Konstr.	Ritad	Godk.	Smst nr.	Ers.	Tolerans där ej annat angivits: ISO 2768 m
		HG			
Dat.		Skala		1:6	
1993-09-24				Atlantic H16	
intra				14249 A	
SCANDINAVIAN DESIGN				Ändr.

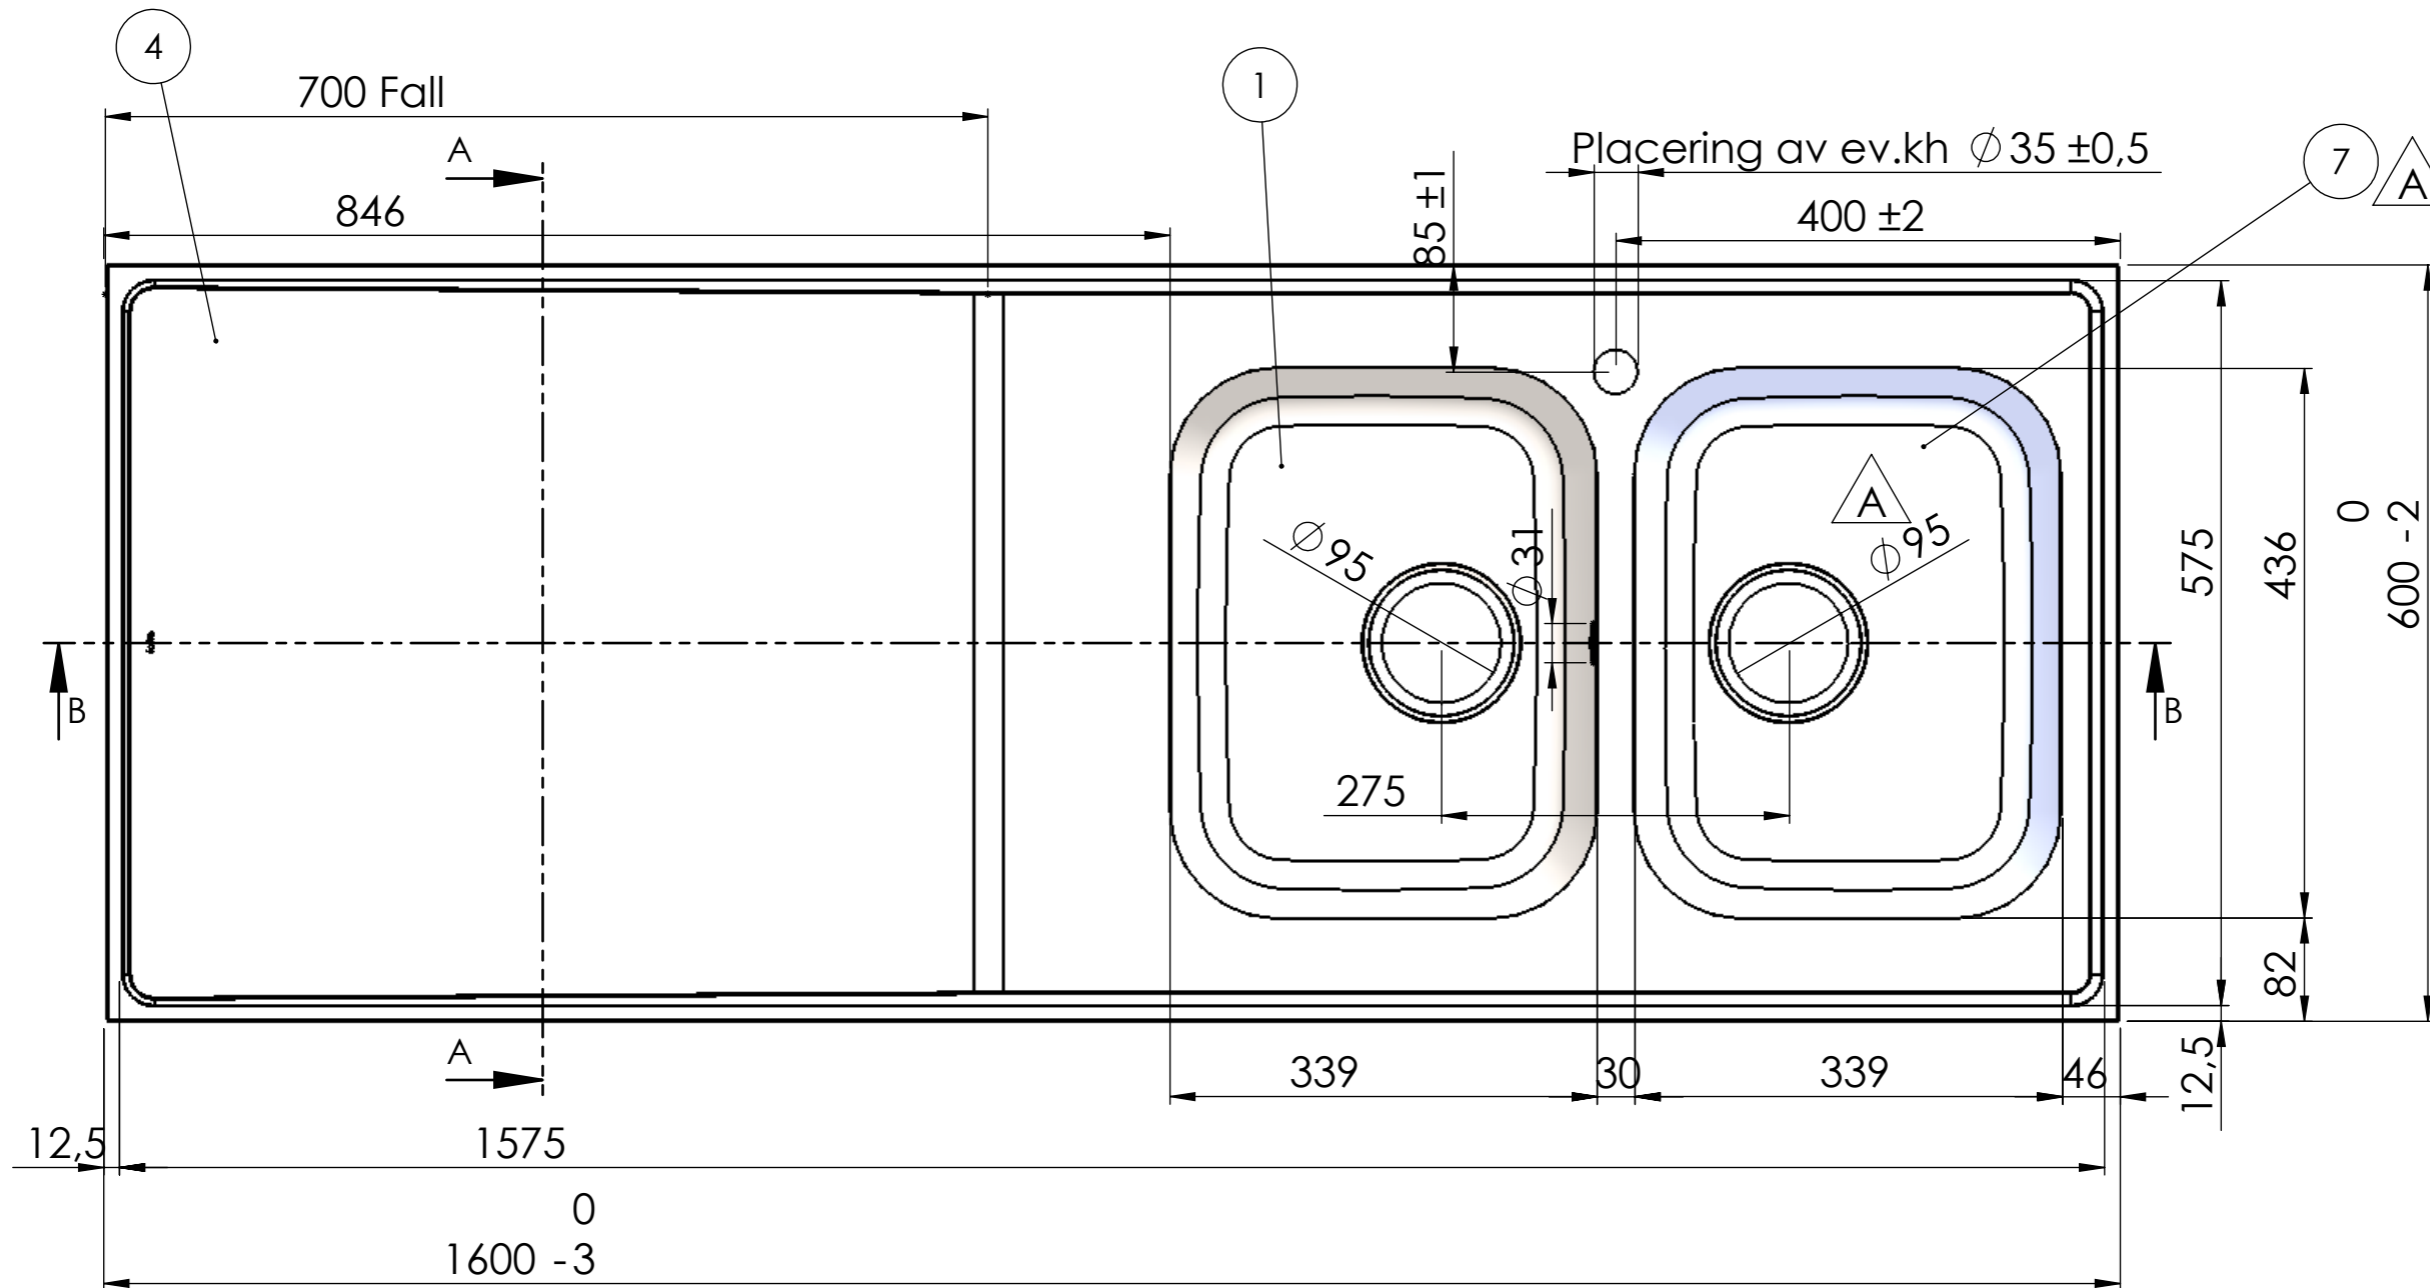
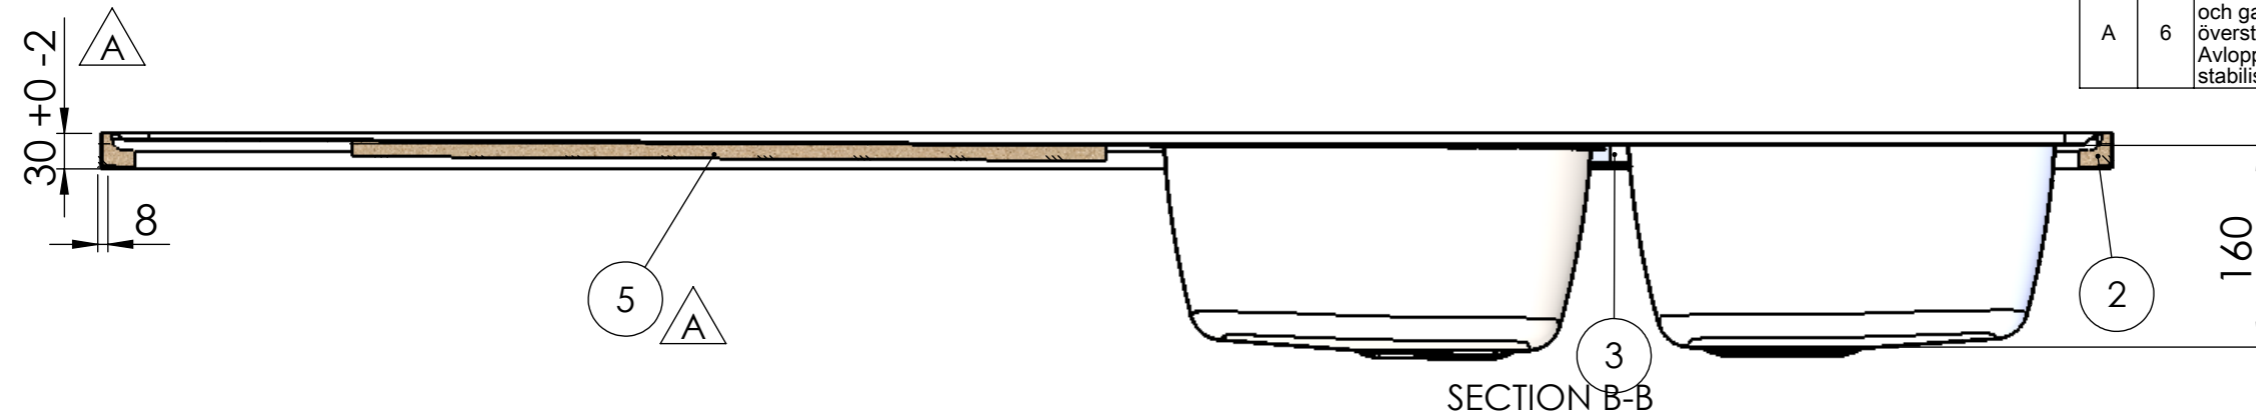
REV.	ANT.	ÄNDRING	DATUM	GODK.
A	6	Windexplatta ersatt med MDF. Kantklipp, ram och gavel ändrade för att vulsten inte ska överstiga 30mm. Omvik längsida var 9mm. Avlopp 51 ersätts av avl 97. Låda 34 stabiliserad med bombering R700.	2013-05-16	MR
